PROJET PHOTOVOLTAÏQUE  
"MALAGA"  
ALPES DE HAUTE-PROVENCE

DOSSIER DE COMPLEMENTS AU DOSSIER  
DE DECLARATION  
AU TITRE DE LA LOI SUR L'EAU  
(NOVEMBRE 2020)

DOSSIER N° 04-2020-00160

Rapport n° 107165/A - Octobre 2020

Figure 2 : Principes de gestion des eaux pluviales du site (extrait du rapport Antea Group n°99502/B)

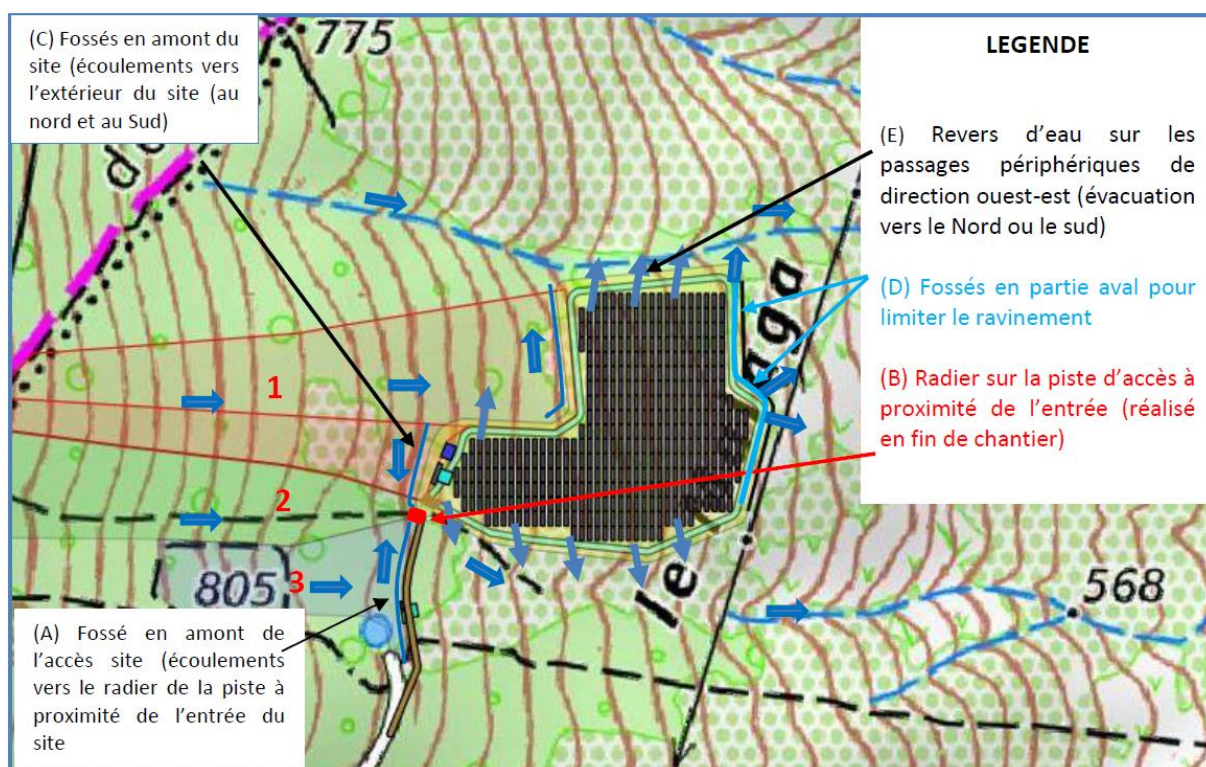
Demande de l'administration : *Dans le résumé non technique, il est fait état d'un passage à gué. Il est indispensable de situer ce passage à gué sur une carte et d'indiquer à la fois la justification des travaux ainsi que les précautions prises pour les réaliser.*

*Demande de l'administration : Dans le paragraphe 5.3.5.2 de l'étude d'impact, il est envisagé des mesures de gestion des eaux pluviales. Vous prévoyez notamment de mettre en place des fossés de contournement des eaux arrivant en amont du projet de parc. L'impact de cette modification du ruissellement n'a pas été abordée. En quoi le détournement de ces eaux est-il nécessaire ?*

Dans la mesure où l'accès au site est réalisé depuis la piste desservant la station de pompage au Sud du site, cet accès intercepte tous les écoulements provenant de l'amont (Ouest) et en particulier celui du petit bassin versant n°2. **Le radier prévu sur la piste d'accès est ainsi réalisé dans l'objectif de respecter ces écoulements naturels** et de permettre en outre de gérer les apports des fossés qui seront créés par l'aménagement. **Le point bas existant est conservé et sera même conforté par un passage aménagé.**

- Point B (figure ci-après). Le passage en radier de l'extrémité Nord de la piste d'accès est prévu avec une largeur de 2 m au fond, des pentes en 3H/1V et une profondeur de 0,5 m.
- Ce point bas sera respecté pendant toute la durée des travaux sur site mais le profil définitif de ce radier sera mis en œuvre en fin de travaux, une fois que tous les éléments du parc auront été approvisionnés.

Une lame d'eau de 25 cm sur le radier correspondant à un débit de 800 l/s, est suffisante pour évacuer le débit de pointe décennal. Le radier à plein bord (50 cm) permet le passage de 3 m<sup>3</sup>/s (supérieur au débit de pointe centennal).

Ainsi pour éviter que les flux potentiels de ruissellement provenant de l'amont du site traversent le site d'amont en aval et risquant ainsi d'y induire des phénomènes d'érosion et de ravinement, nous avons proposé de collecter ces flux en limite amont du projet et de les dériver vers les talwegs existants par l'intermédiaire de fossés ([C] sur la figure 2).
